東海第二発電所

設計及び工事計画変更認可申請書

補足説明資料

令和 5 年 10 月

別紙2 図3 今回工認における緊急用電気室での動線変更前後

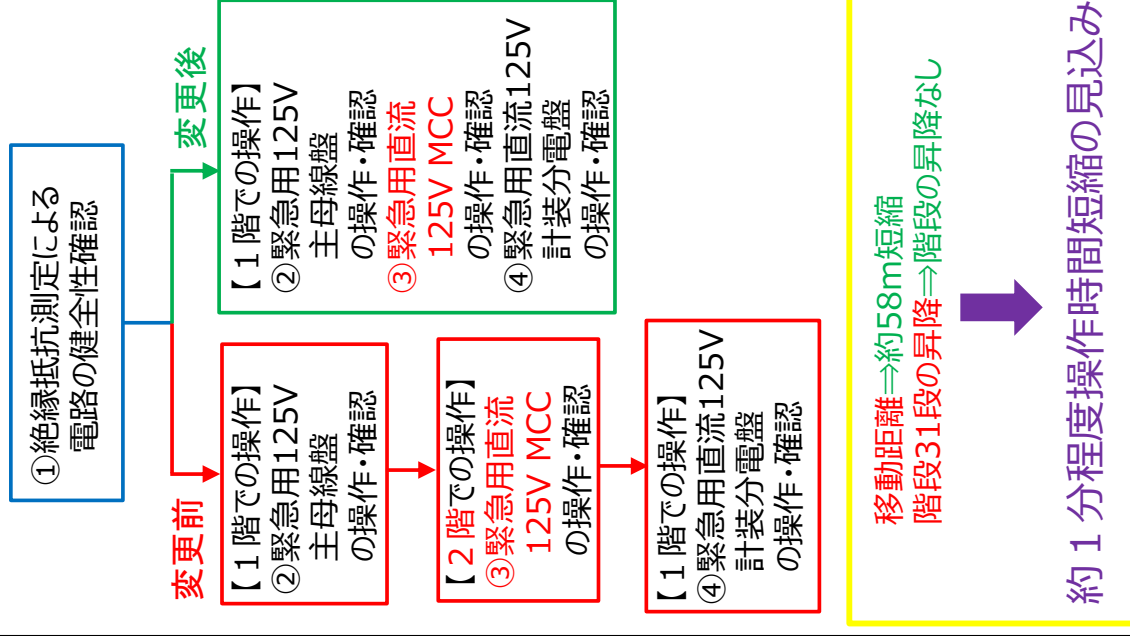
- 既許可においては、「技術的能力 1.14 2.3 (2)b. 可搬型代替直流電源設備による代替所内電気設備への給電」における手順は「①絶縁抵抗測定による電路の健全性確認」→「②1階での緊急用125V主母線盤の操作・確認」→「③2階へ移動し、緊急用直流125V MCCの操作・確認」→「④1階へ移動し、緊急用直流125V計装分電盤の操作・確認」であったが、今回工認により、電気室1階内で操作が可能となることから、上下階の移動が不要となり、操作時間が短縮されるため操作の成立性に影響はない。なお、短縮可能な時間は約1分程度と見込まれる。
- 別紙2図2に技術的能力1.14 可搬型代替直流電源設備による代替所内電気設備への給電手順のタイムチャート、別紙2図3に今回工認における緊急用電気室での動線変更前後を示す。
- 設置許可 本文十号において、当該作業における想定時間を250分以内としており、設置許可への影響はない。別紙2表2に設置許可 本文十号 重大事故等対策における操作の成立性を示す。
